**Forum mondial de l'harmonisation
des Règlements concernant les véhicules**

Groupe de travail en matière de roulement et de freinage

Règlements n^{os} 13 et 13-H – Clarifications**Proposition d'amendements au Règlement n^o 13 (Freinage)****Communication de l'expert de la France***

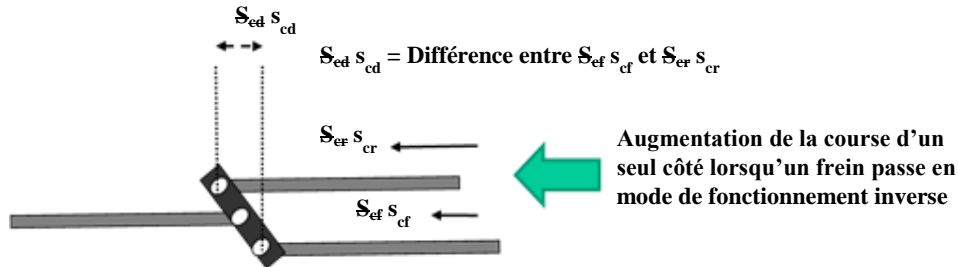
Annexe 12, paragraphe 8.1.2, modifier comme suit :

« 8.1.2 Les détails concernant la traction doivent être fournis afin qu'il puisse être démontré que l'articulation du compensateur suffit à garantir l'application de tensions égales à chacun des câbles arrière. Le compensateur doit être suffisamment large pour faciliter les courses différentielles de gauche à droite. Les mâchoires de la chape d'attelage doivent aussi être suffisamment profondes par rapport à leur largeur, afin qu'elles n'entravent pas l'articulation lorsque le compensateur n'est pas parallèle aux essieux.

La course différentielle **admissible** au niveau du compensateur (s_{cd}) (s'_{cd}) doit être calculée à l'aide de la formule suivante :

$$s_{cd} \geq 1,2 \times (S_{ef} - S_e^2) \quad \text{ou} \quad s'_{cd} \geq 1,2 \times s_{cd}$$

$$s_{cd} = s_{cr} - s_{cf}$$

$S_e^2 = S^2/i_H$ $s_{cf} = s_B \times i_g$ (course au niveau du compensateur – fonctionnement en marche avant) et $S_e^2 = 2 \cdot s_B/i_g$

$S_{ef} = S_f/i_H$ $s_{cr} = s_r$ (course au niveau du compensateur – fonctionnement en marche arrière). ».

Annexe 12, appendice 1, figure 5A, modifier comme suit :

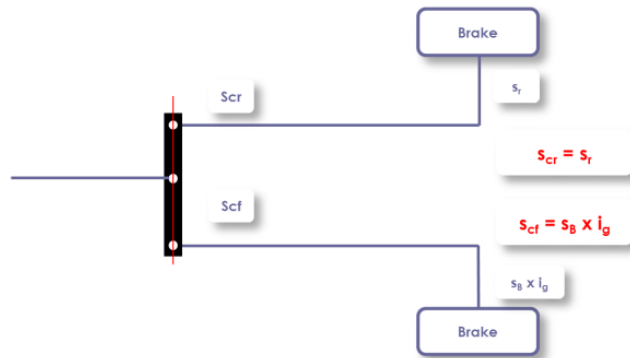
1. Au paragraphe 8.1.2, il est question de s'assurer que le compensateur peut tolérer un écart de course de 20 % lorsque l'un des freins est actionné en marche avant et l'autre en marche arrière.
2. La nouvelle formule exprime cet état, s'_{cd} étant une caractéristique du compensateur à comparer à s_{cd} , qui résulte des caractéristiques des freins.
3. s_{cd} est égal à s_{cr} moins s_{cf} (voir le 2.3.12). Ces deux dernières valeurs (exprimées en mm) rendent compte des caractéristiques des freins, lesquelles sont mesurées sans réglage lors de l'essai.
4. Comme le montre la figure ci-dessus :

$s_{cr} = s_r$, s_r étant la course maximale admissible au levier de commande des freins lorsque la remorque recule (voir le 2.2.27) ;

$s_{cf} = s_B \times i_g$, $2 s_B$ étant la course de serrage des mâchoires de freins (exprimée en mm), mesurée sur un diamètre parallèle au dispositif de serrage et sans réglage des freins pendant l'essai (voir le 2.2.21) ;

i_g est le rapport de démultiplication entre la course du levier de freins et celle de serrage, mesuré au centre de la mâchoire (voir le 2.3.4).
